Projektname: Bebauungsplan Nr. 107/H "Solarpark Heimstetten"

**Bebauungsplan NR. 107/H "Solarpark Heimstetten"; Beteiligung nach
§ 4 Abs. 1 BauGB**

**Gemeinde Kirchheim b. München - Bebauungsplan Nr. 107/H "Solarpark Heim-
stetten";
Beteiligung nach § 4 Abs. 1 BauGB**

**33. Änderung des Flächennutzungsplanes für das Gebiet „Solarpark Heimstetten“
und Bebauungsplan Nr. 107/H "Solarpark Heimstetten - Gemarkung Heimstetten,
Gemeinde Kirchheim b. München, Fl-Nr. 77, 83, 83/2
Beteiligung der Behörden und Träger öffentl. Belange nach § 3 Abs. 1 BauGB**

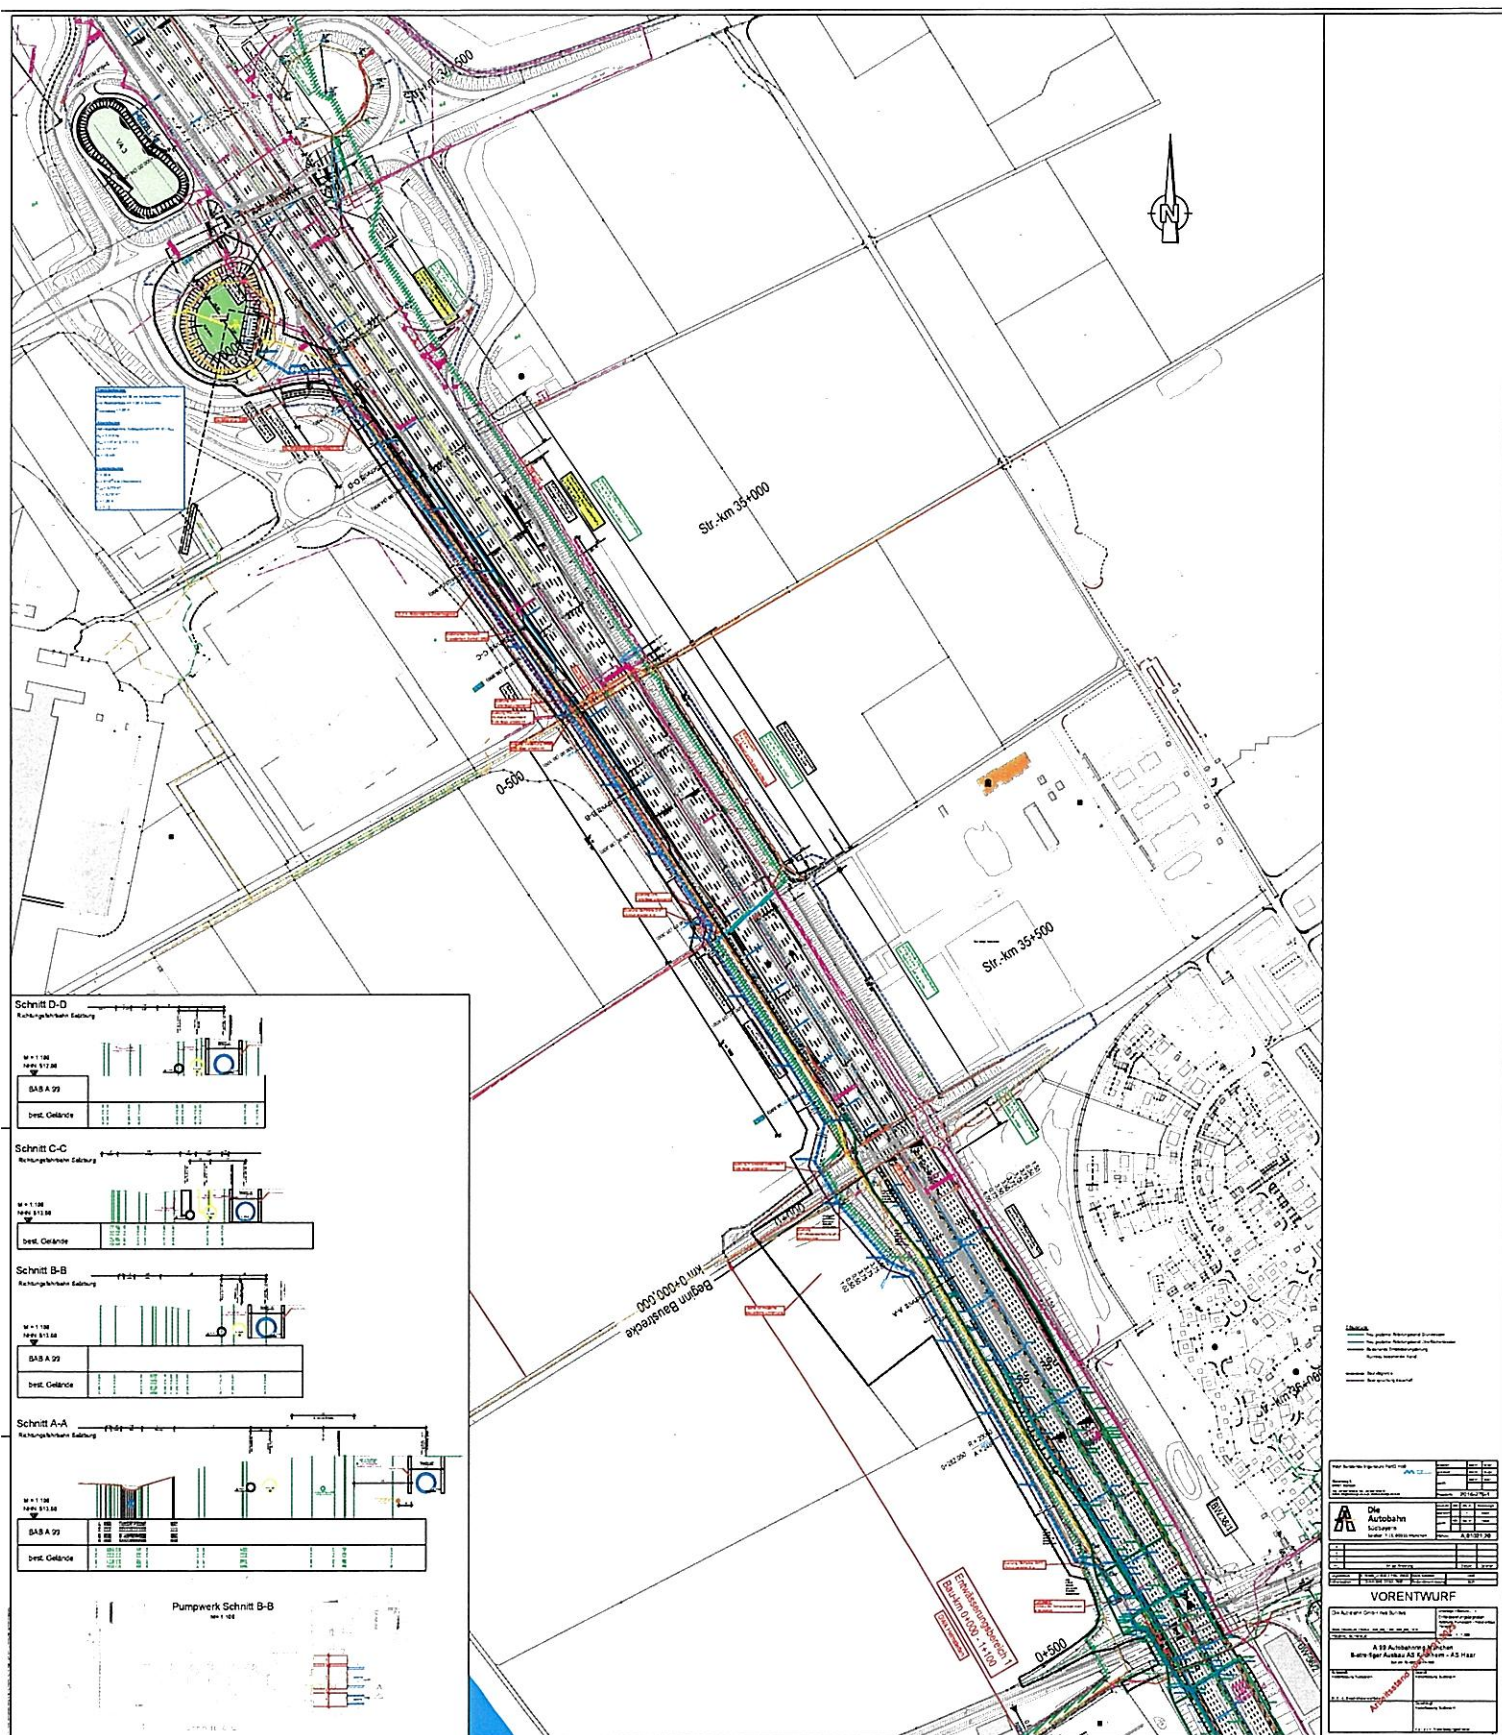
In den jeweiligen Planzeichnungen ist die 40 m Anbauverbotszone vermerkt. Die 100
m Anbaubeschränkungszone an der BAB A 99 ist noch einzuzeichnen und in der Le-
gende ist auf diese zu verweisen. Die Legende erbitten wir zudem um die Bezeichnung
40 m Anbauverbotszone und 100 m Anbaubeschränkungszone an Bundesautobahnen
mit Verweis auf 9 FStrG zu ergänzen.

Die geplante Leitungstrasse kommt zusammen mit den Umgriffen für dauerhaften Grunderwerb und vorübergehender, bauzeitlicher Flächeninanspruchnahme im Bereich des geplanten Solarparks Heimstetten zu liegen. Daher besteht mit den vorgelegten Vorhaben **kein Einverständnis**. Der Flächennutzungsplan bzw. Bebauungsplan ist entsprechend abzuändern und die Baugrenze ist auf die Baufeldgrenze zurückzunehmen (s. beigelegter Plan).
